COMUNE DI TRIESTE

PIANO PARTICOLAREGGIATO DEL CENTRO STORICO

Controdeduzioni alle osservazioni/opposizioni
37 - 49

CONTRODEDUZIONE ALLE OSSERVAZIONI/OPPOSIZIONI
al "Piano Particolareggiato del Centro Storico" adottato in data 09/11/2020

ISOLATO 168

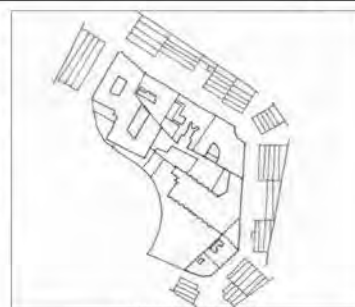
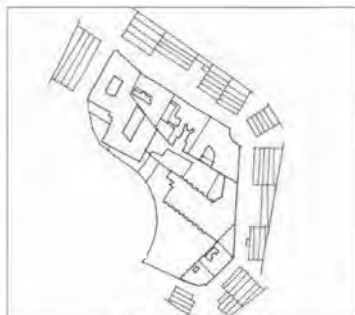
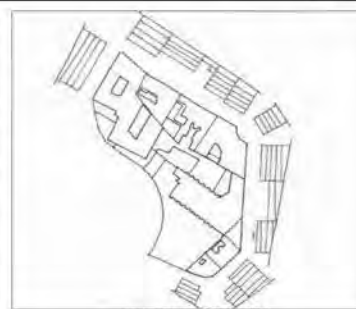
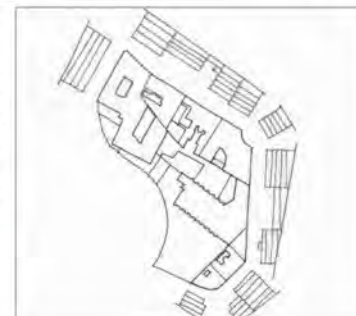
RICHIESTA
Evidenzia che "Per tre volte si ripete il sostantivo 'corte', senza specificare tuttavia se comprende solo il rettangolo interno dell'anagrafico 306 colorato di viola nella cartina di pag. 11 e nella tavola C7 o anche la L esterna di colore grigio [...]."

- **Progetto di Piano – Quaderno delle UMI – D:** a pagina 11, adeguamento dello stralcio planimetrico secondo quanto previsto nella tavola C7 modificata.

Quaderno delle UMI, fascicolo D, UMI n. 5 – “Via Tigor 6”;

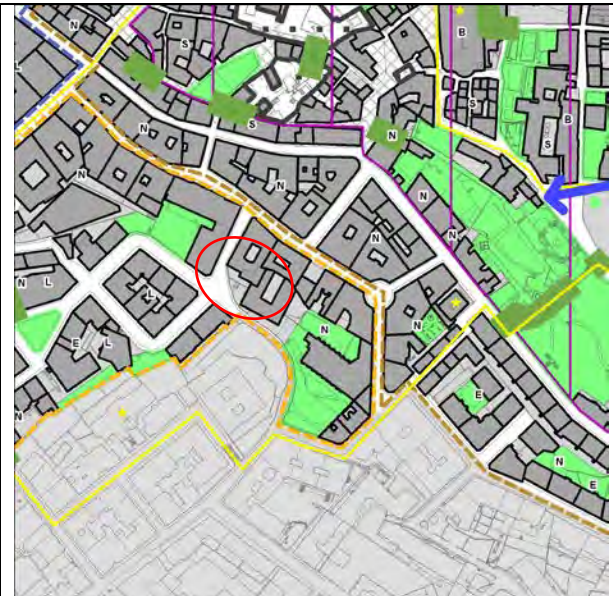
Rileva un errore cartografico relativo al disegno dell'anagrafico 306 tra la lettura della tavola C7, il Quaderno delle UMI – "UMI n. 5 – via Tigor 6" e la "Pianta topografica della città di Trieste" compilato da Michele Pozzetto nel 1912 ed osserva che "tale errore cartografico andrebbe corretto."

Gli elementi del Piano – Tav. C6

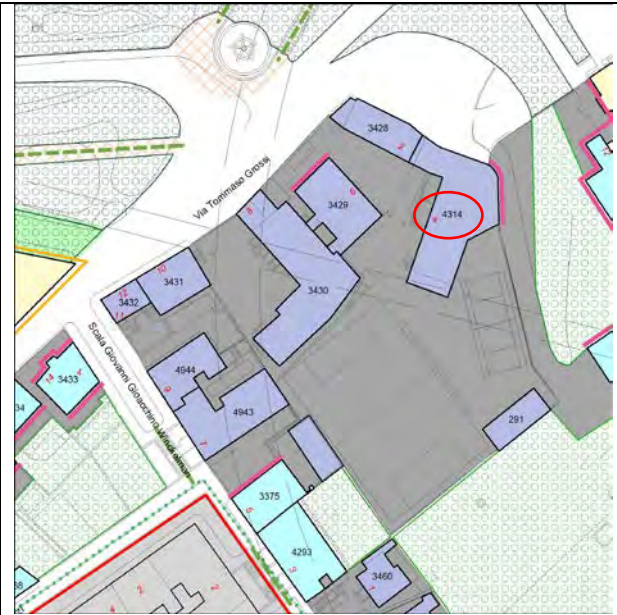
RICHIESTA
Rileva un errore grafico nella tavola C6 ovvero che il numero anagrafico 4944 è attribuito sia al civico 4 di via Grossi che al civico 9 di scala Winckelmann.

ELABORATI DA MODIFICARE	
Gli elementi del Piano – Tav. C6

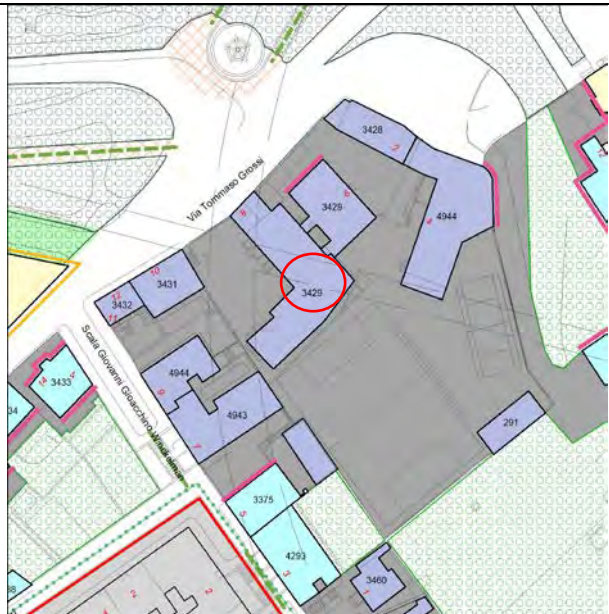
Rileva un errore grafico nella tavola C6 ovvero lo stesso numero di anagrafico, numero 3429, per il civico 6 e 8 di via Grossi, ignorando l'esistenza del 3430.

- **Analisi – Schedatura isolati ed edifici da isolato 131 a isolato 207 – Ap Ic, scheda isolato numero 146:** Nella prima pagina, nel riquadro "REVISIONE" in alto a destra sostituire "maggio 2020" con "marzo 2021"; nello "stralcio planimetrico" accorpare l'anagrafico 3430/2 nel 3430; nella descrizione della scheda dopo il numero "3430/2" inserire le seguenti parole "(ora accorpato nel 3430)"; nella tabella della scheda il codice anagrafico "3430/2" è da sostituirsi con "3430".
